# 核燃料物質使用変更許可申請 (応用試験棟)

## 現状と図面の齟齬に係る補足説明

令和 5年 6月1日

国立研究開発法人日本原子力研究開発機構  
核燃料サイクル工学研究所  
環境技術開発センター

図2-1 管理区域境界の線量評価に用いる線源配置と評価位置

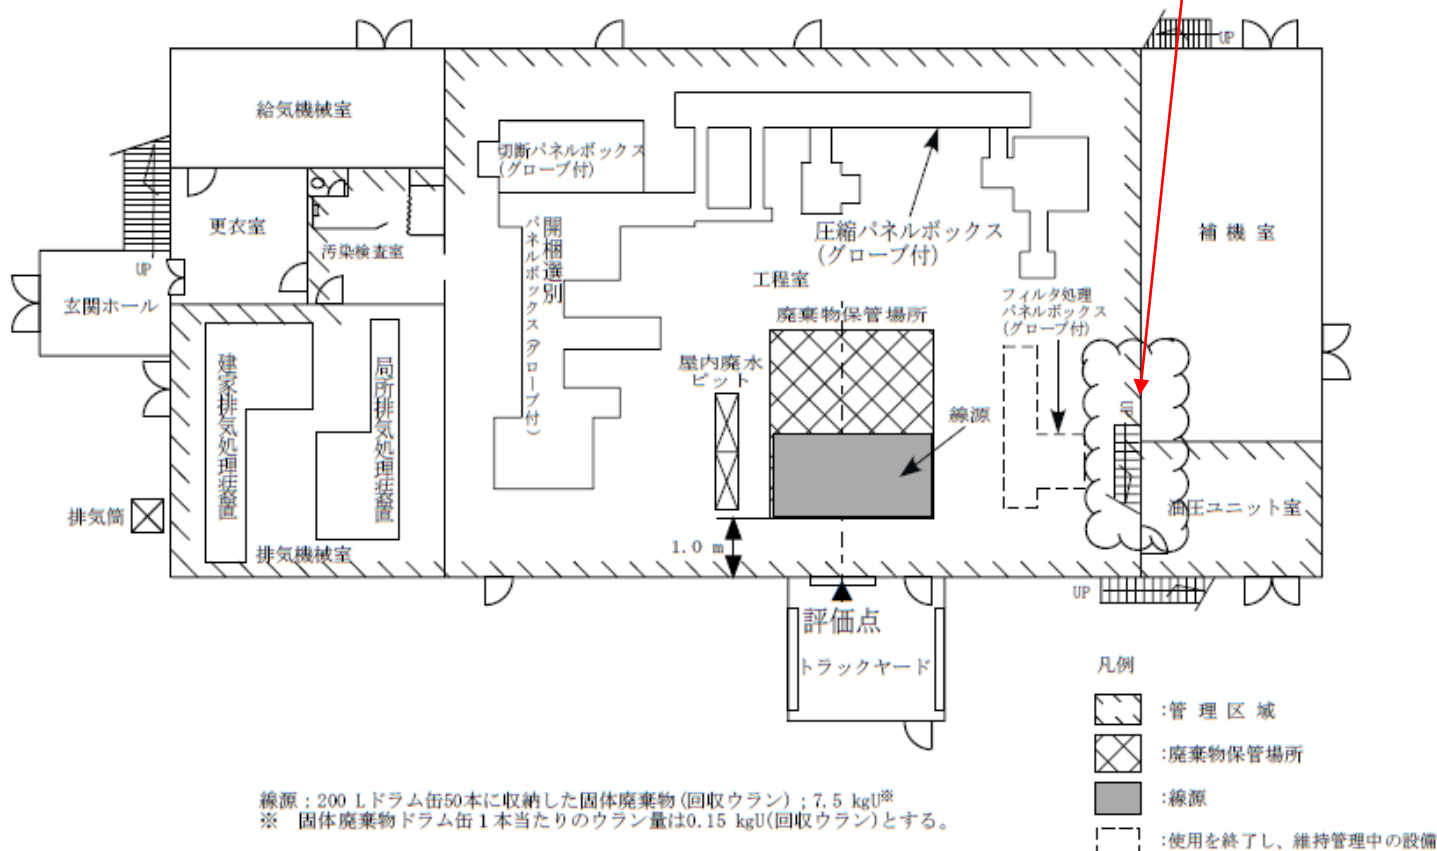
現物に合わせて階段を追記

図9-2-1 液体廃棄物処理フローシート

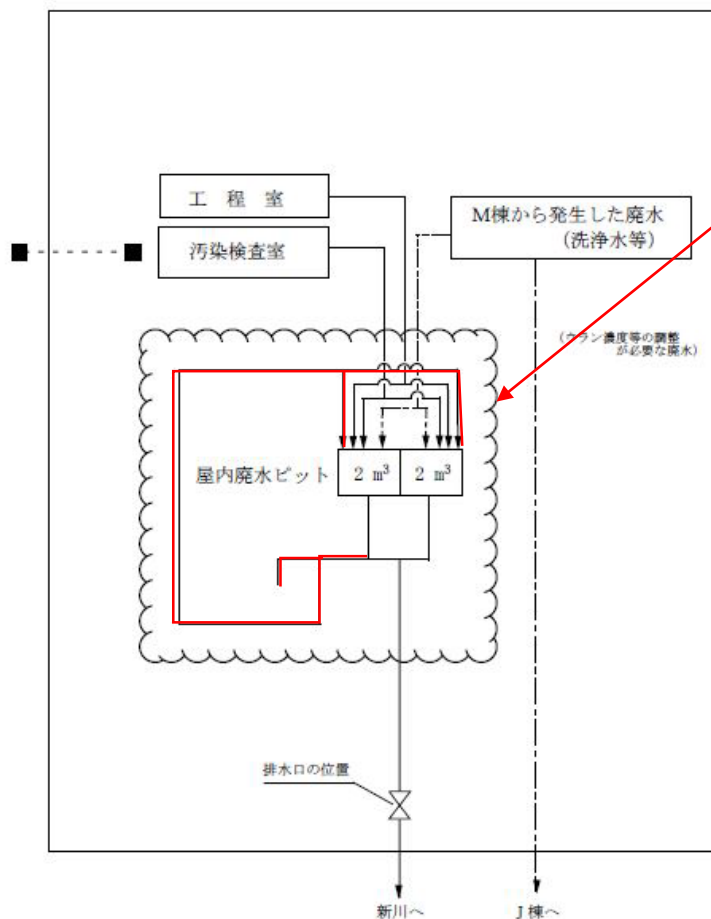
- ・「図9-2-1 液体廃棄物処理フローシート」に記載されている循環配管について、実際の設置位置に合わせて追記する。
- ・当該配管は、屋内廃水ピットの廃水を循環及びピット間で移送するための配管であり、使用施設等の位置、構造及び設備の基準に対する適合性を要求される設備ではないほか、ピット内の廃水を循環するものであるため、安全性に影響はない。

現物に合わせて  
循環配管を追記

図7-1-2 洗濯場2階平面図

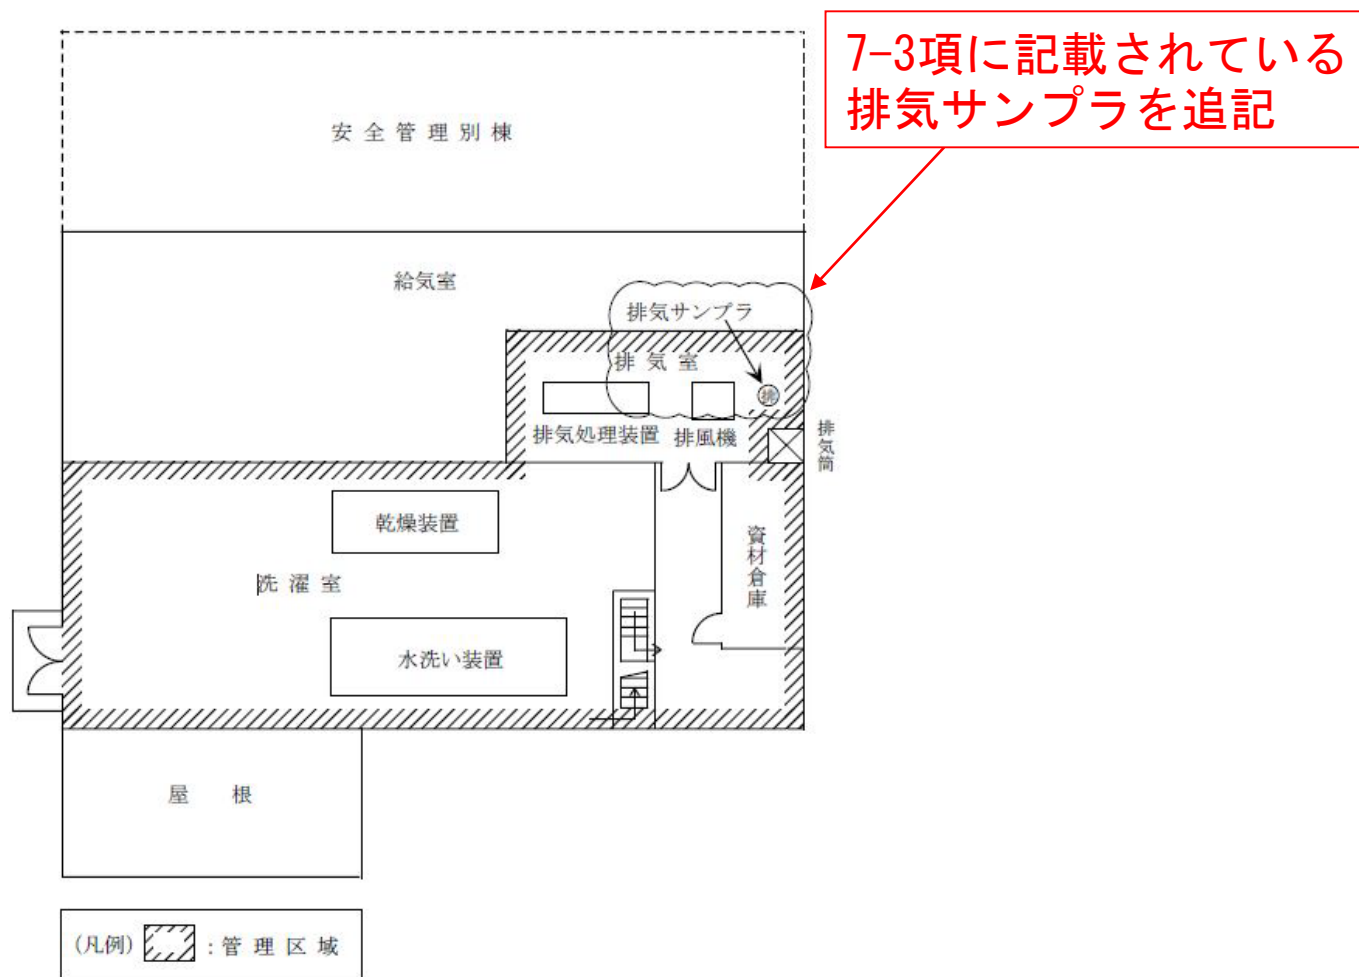
- ・ 7-3項に記載されている既設排気サンプラを実際の設置位置関係に合わせ、「図7-1-2 洗濯場2階平面図」に記載する。
- ・ 排気サンプラの記載は、7-3項の使用施設の設備の放射線管理機器として記載があるが、当該機器の位置を示す記載が無かったため図面に設置位置を追記するものである。当該機器を図面に追記しても、使用施設等の位置、構造及び設備の基準に対する適合性に**問題**はなく、安全性に影響はない。

図7-3-1 J棟1階主要機器配置図

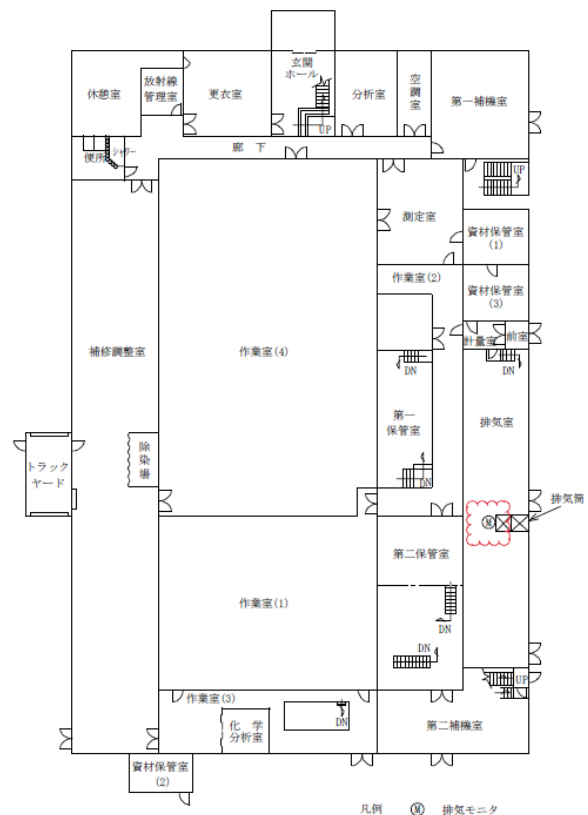
- ・ 7-3(2)項に記載されている既設排気モニタを実際の設置位置関係に合わせ、「図7-3-1」棟1階主要機器配置図」に記載する。
- ・ 排気モニタの配置は、添付資料1 24. 監視設備及び「図24-1」棟1階放射線測定機器配置図」に記載があり、現物と合致していることを確認済であるため、使用施設等の位置、構造及び設備の基準に対する適合性に問題はなく、安全性に影響はない。

7-3(2)項に記載されている排気モニタを図24-1と同位置に明記

図9-1-5 J棟管理区域給排気系統図

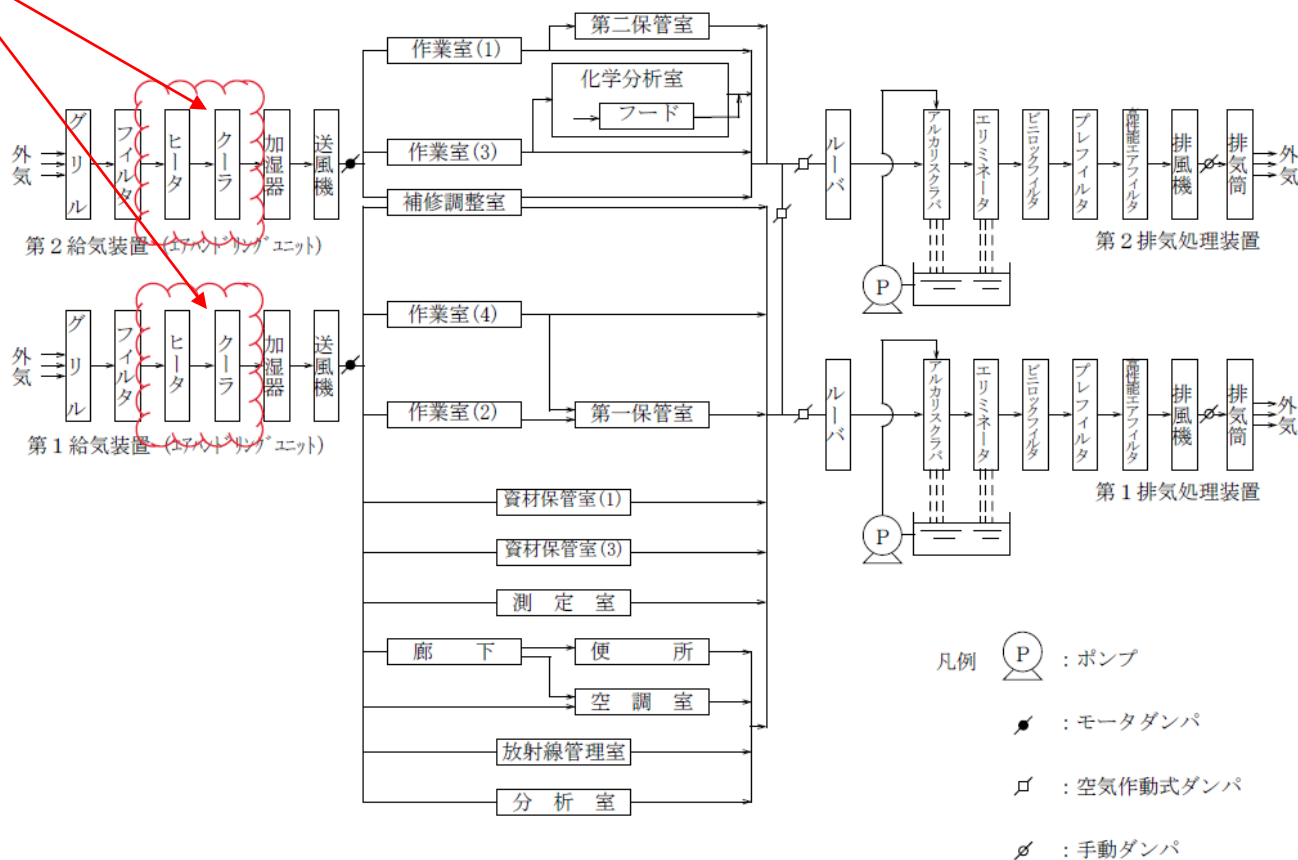
- ・ 「図9-1-5 J棟管理区域給排気系統図」に記載されているクーラとヒータの位置について、実際の設置位置関係に合わせた順番に記載を修正する。
- ・ 当該機器は作業環境を維持することを目的とした冷暖房であり、使用施設等の位置、構造及び設備の基準に対する適合性を要求される機器ではないほか、クーラとヒータは夏季及び冬季にそれぞれ独立して使用されるため、設置順が入れ替わっても機能上問題なく、安全性に影響はない。

「クーラ→ヒータ」を「ヒータ→クーラ」の記載順に修正

図9-3-2 J棟施設内で固体廃棄物を保管する場所

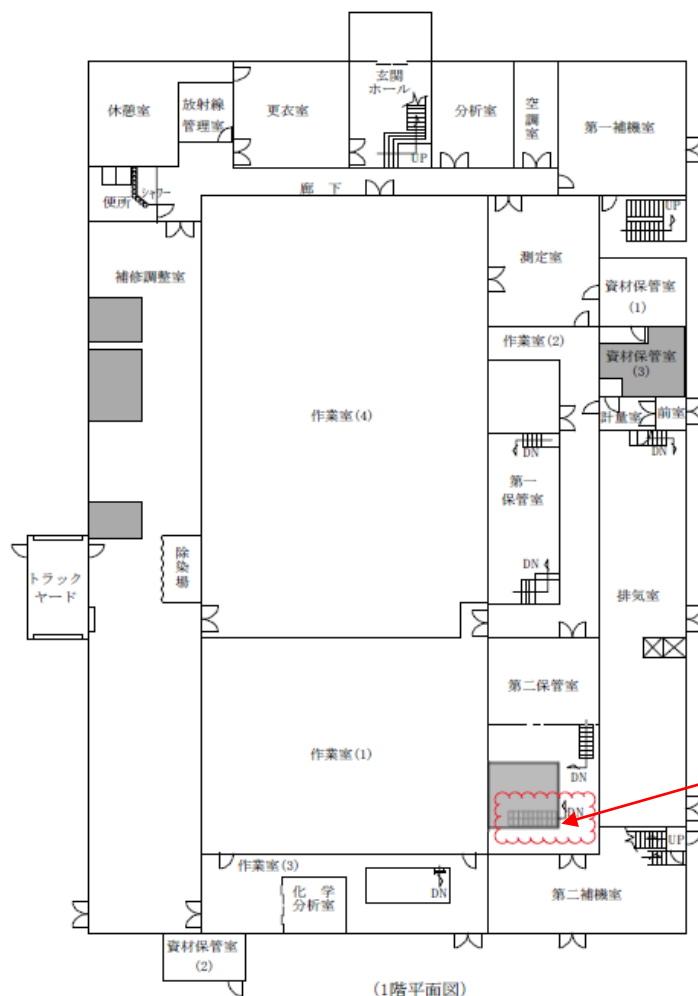
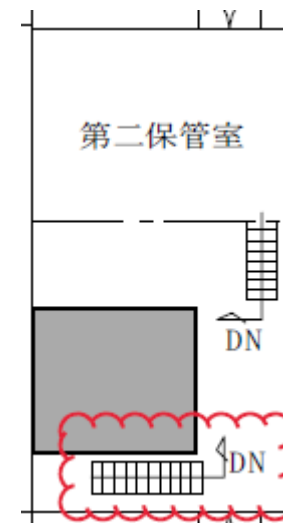
- ・ 「図9-3-2 J棟施設内で固体廃棄物を保管する場所」等のJ棟1階平面図に記載されている第二保管室の階段位置について、実際の設置位置関係に合わせた位置に記載を修正する。
- ・ 当該階段は資機材保管場所として使用している同室内地階に降りるための2つの階段のうちの一つであるが、使用施設等の位置、構造及び設備の基準に対する適合性を要求される設備ではないほか、当該階段入口は鋼板扉により閉止することで第二保管室床面として機能しているため、階段の位置は当該室内での使用上問題なく、安全性に影響はない。

固体廃棄物脇から  
固体廃棄物置場直下  
に修正

図9-1-3 管理区域給排気系フローシート

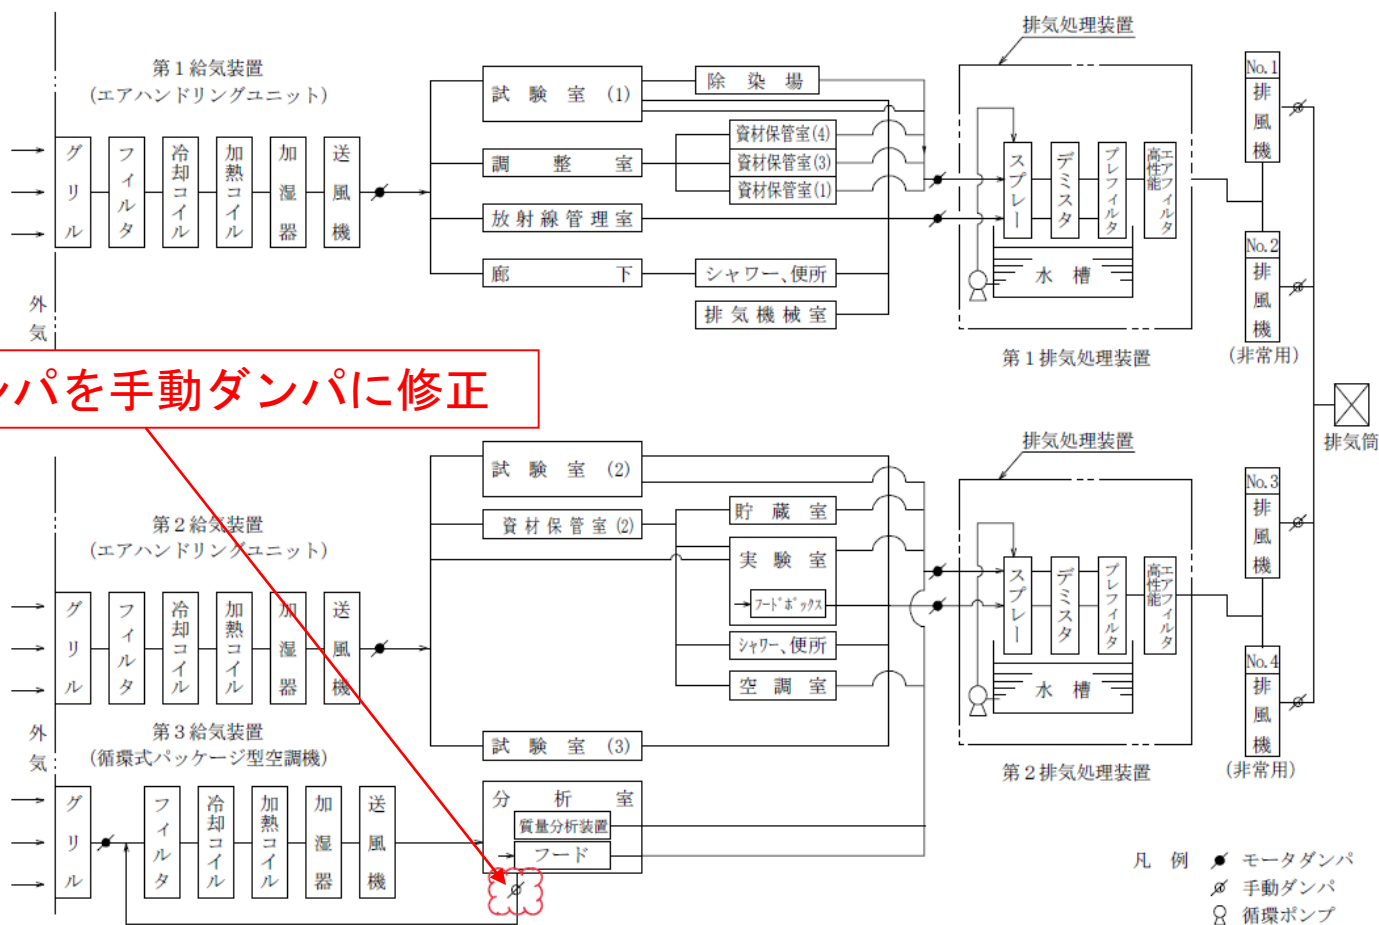
- ・ 「図9-1-3 管理区域給排気系フローシート」に記載されている第3給気装置循環ラインの既設ダンパについて、モータダンパから手動ダンパに記載を修正する。
- ・ 当該ダンパは分析室の作業環境を維持するための空調を行うための機器であり、使用施設等の位置、構造及び設備の基準に対する適合性を要求される設備ではないほか、外部とは連動していないため、ダンパの種類が異なっても機能上問題なく、安全性に影響はない。

モータダンパを手動ダンパに修正

図9-1-3 東海事業所第2ウラン貯蔵庫管理区域給排気系統図

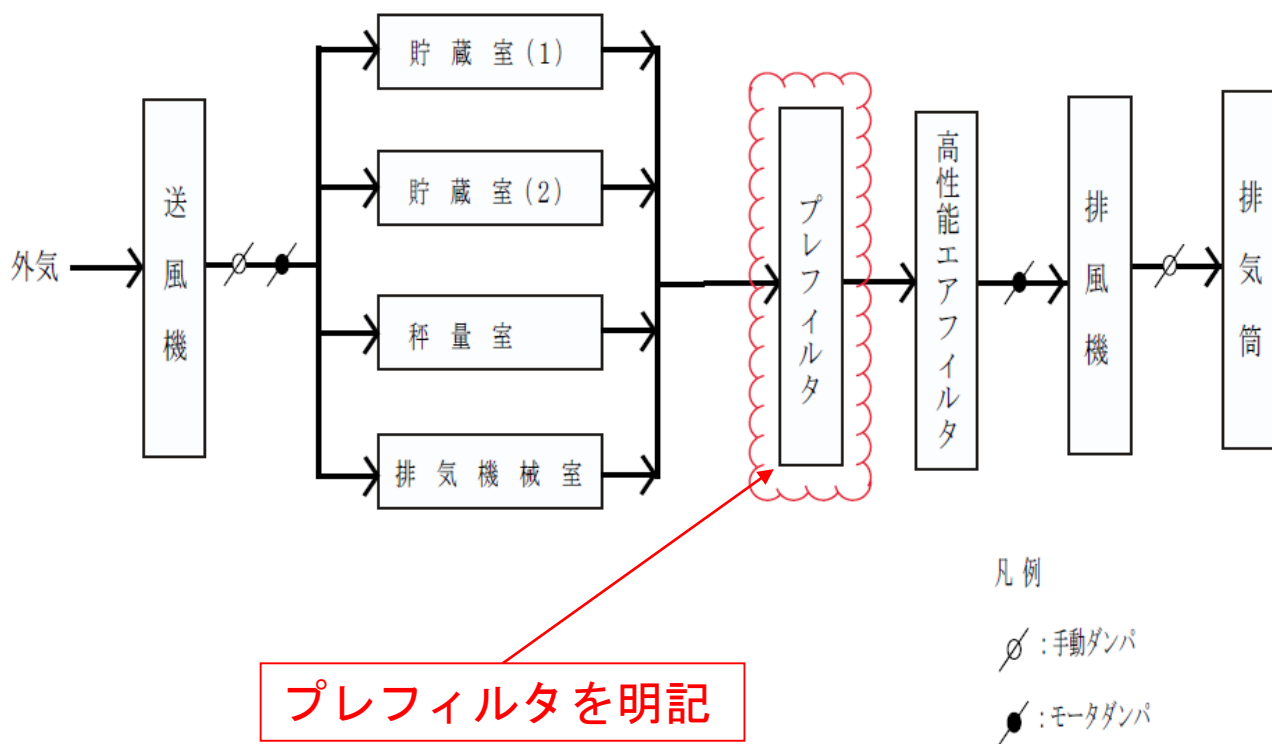
- ・ 給排気系統に接続されているプレフィルタについて、当廃止措置技術課が所掌するJ棟及びL棟との横並びを図り、「図9-1-3 東海事業所第2ウラン貯蔵庫管理区域給排気系統図」に記載する。
- ・ 当該プレフィルタは高性能エアフィルタの高寿命化を意図した除塵フィルタであり、使用施設等の位置、構造及び設備の基準に対する適合性を要求される設備ではないほか、環境影響評価等に寄与していないため、安全性に影響はない。

図9-1-4 管理区域換排気系統図

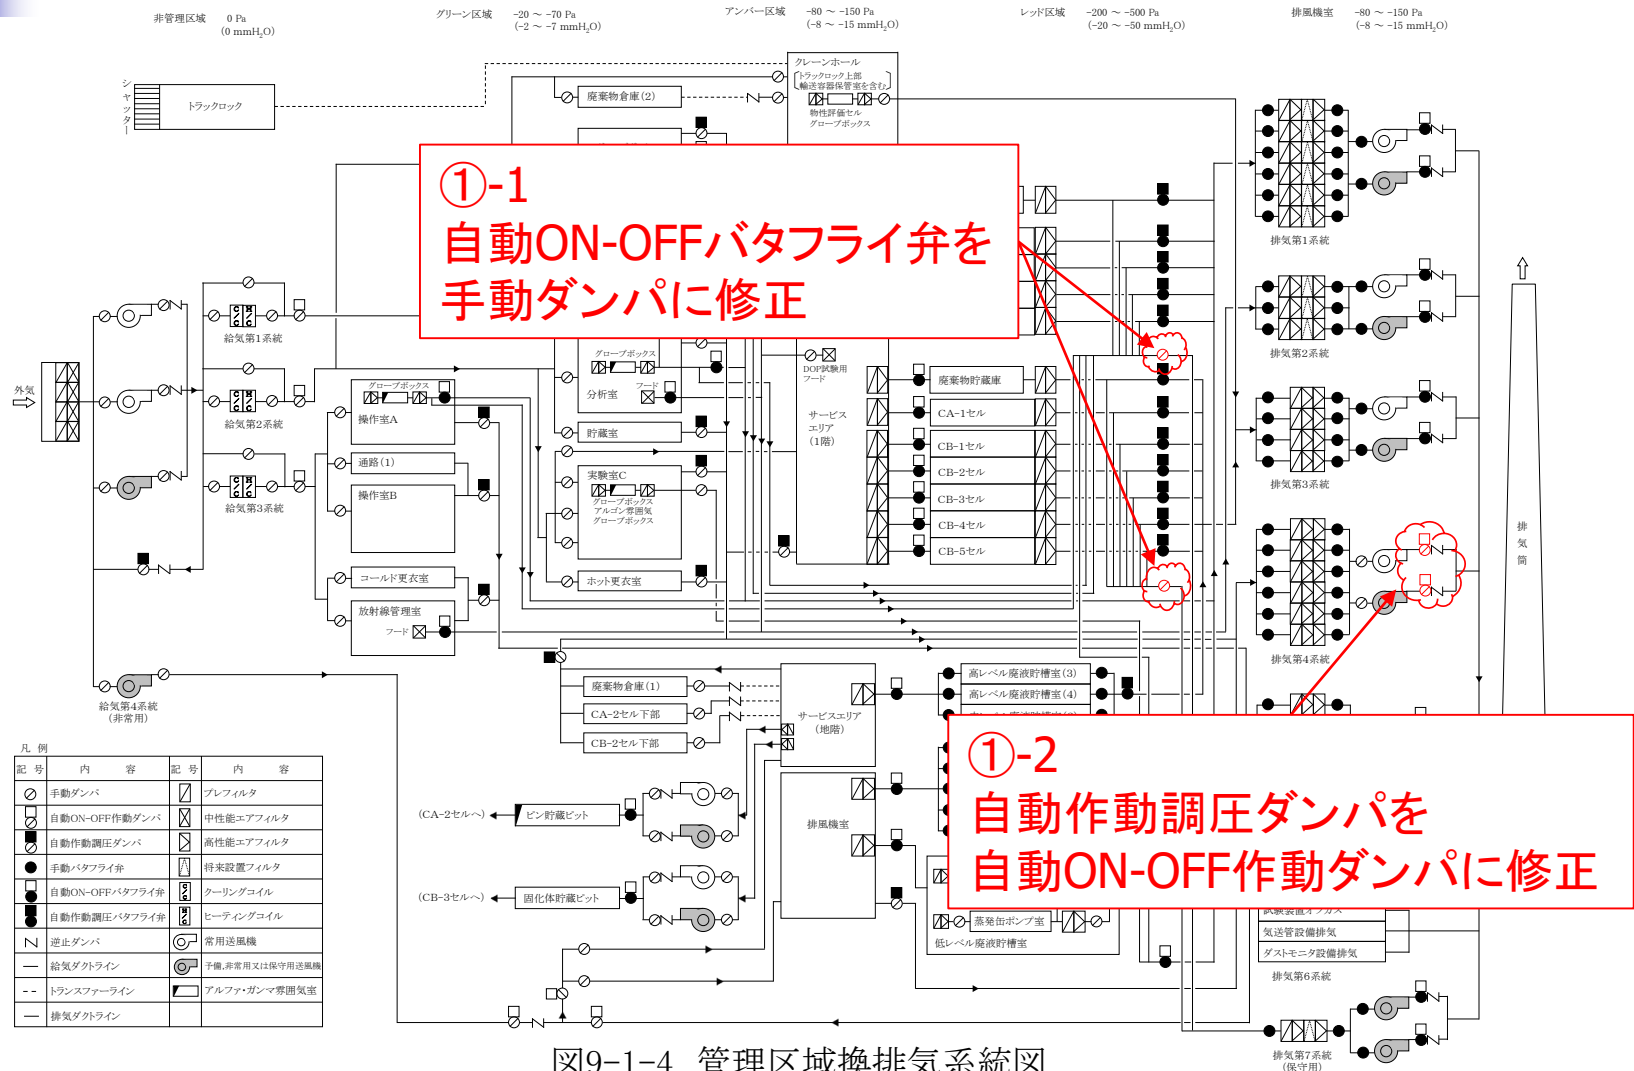
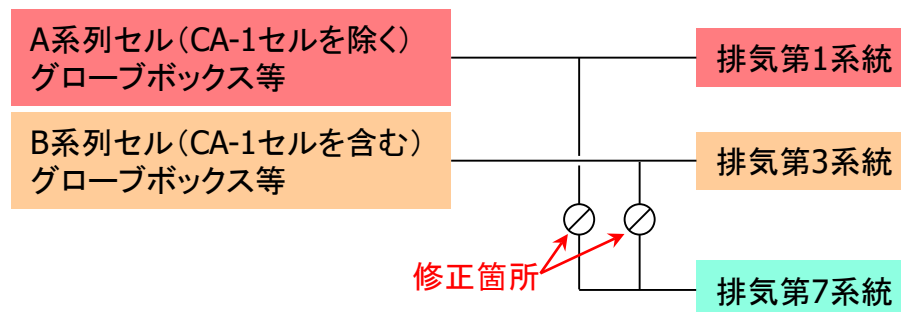
- ✓ 本文図面 図9-1-4 管理区域換排気系統図について、自動作動調圧ダンパの一部を自動ON-OFF作動ダンパに、自動ON-OFFバタフライ弁の一部を手動ダンパに変更。

## ①-1 自動ON-OFFバタフライ弁を手動ダンパに修正

当該部は排気系統を停止して保守する際に、最低限の負圧を担保することを目的に新設された排気系統である排気第7系統新設の際に取り付けられたもの。当該ダンパを開としてから排気第7系統の起動後、他の排気系統を停止することにより、常にセルやグローブボックスの負圧を維持する設計となっている。

別の箇所と連動させて同時に動かす必要のない弁であり、使用施設等の位置、構造及び設備の基準に対する適合性を要求される設備ではなく、ダンパの種類が異なっても機能上問題ないため、安全性に影響はない。

## ①-2 自動作動調圧ダンパを自動ON-OFF作動ダンパに修正

当該ダンパは排気第4系統の停止時に逆流防止のために、逆止ダンパとセットで設置されたもの。調圧機能の要求がなく、当該系統の停止時にON-OFFを自動で行えればよく、使用施設等の位置、構造及び設備の基準に対する適合性を要求される設備ではなく、ダンパの種類が異なっても機能上問題ないため、安全性に影響はない。
